TERMY
MALTAŃSKIE
POZNAŃ

l.dz. ZP.P.5.2024/9.04

dotyczy: postępowania o udzielenie zamówienia na adaptację pomieszczeń magazynowych na toalety i pomieszczenie matki z dzieckiem w kompleksie Termy Maltańskie w Poznaniu

Zamawiający dołącza rysunek nr B/OP/0_04 „rzut parteru – budynek B, ogrzewanie podłogowe”.

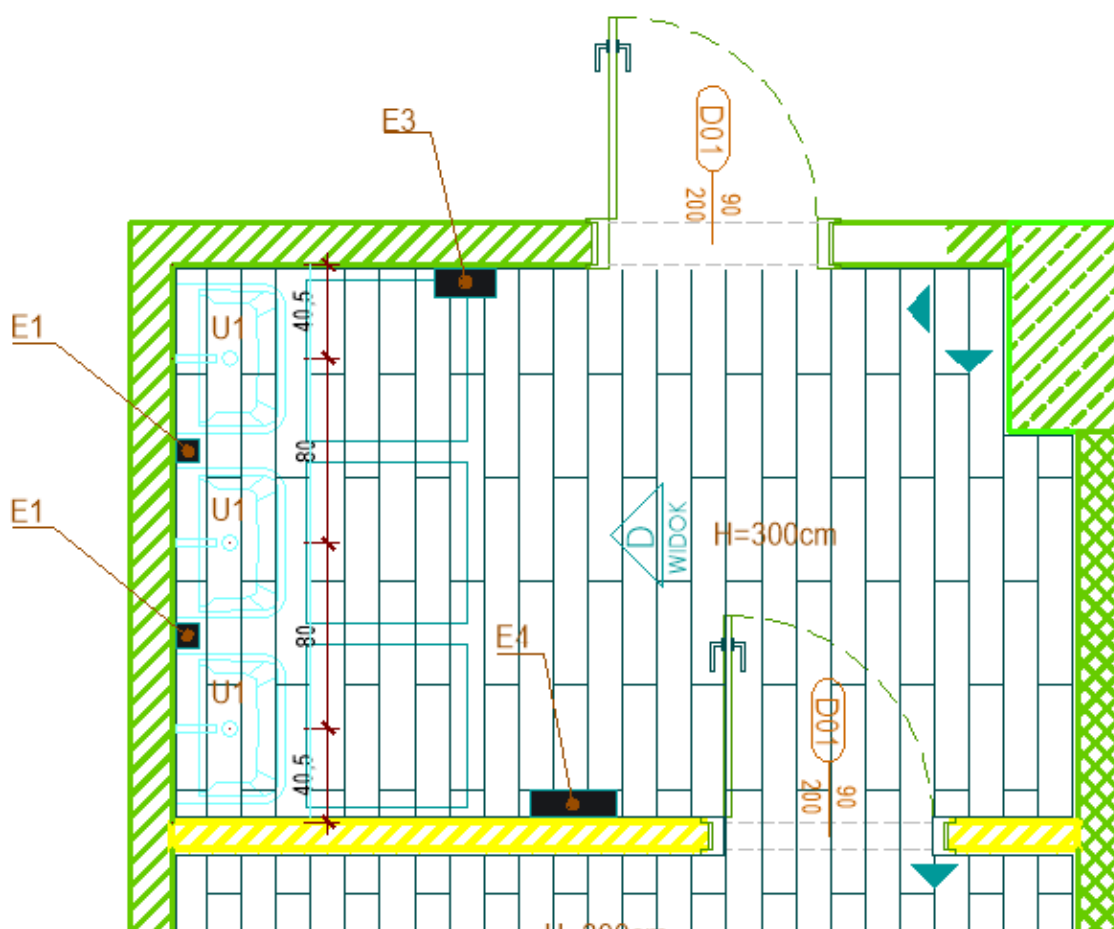
Proszę o udostępnienie rysunków zawierających inwentaryzację instalacji ogrzewania podłogowego w pomieszczeniach przeznaczonych do remontu.

W przebudowywanych pomieszczeniach nie ma ogrzewania podłogowego.

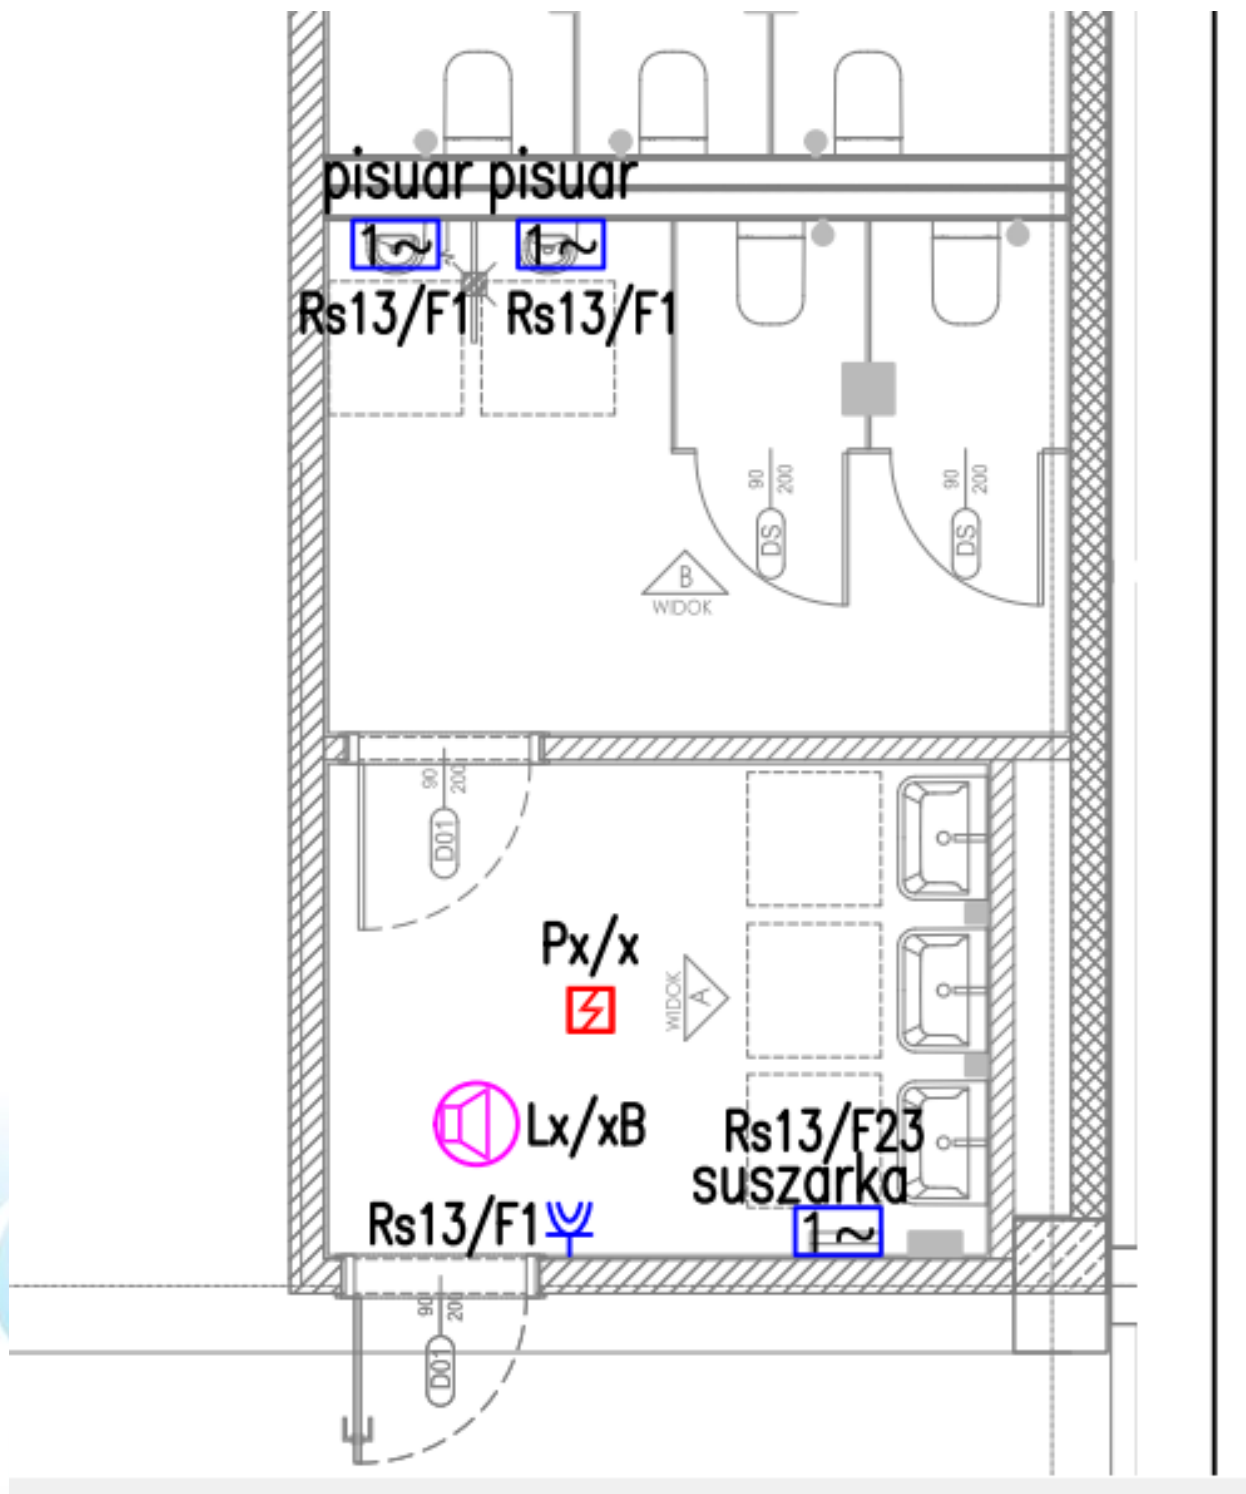
Projekt zakłada wykonanie otworu drzwiowego w ścianie łazienki i zamontowanie drzwi. W miejscu projektowanego otworu drzwiowego znajduje się szafka z hydrantem. Proszę o informację czy należy w ofercie przyjąć przeniesienie hydrantu i proszę o informację w które miejsce miałby on zostać przeniesiony. Prosimy o udostępnienie rysunków wykonawczych nowego podłączenia hydrantu.

Zamawiający informuje o przesunięciu drzwi o 50 cm w lewo (patrzac na rysunek- szkic poniżej).
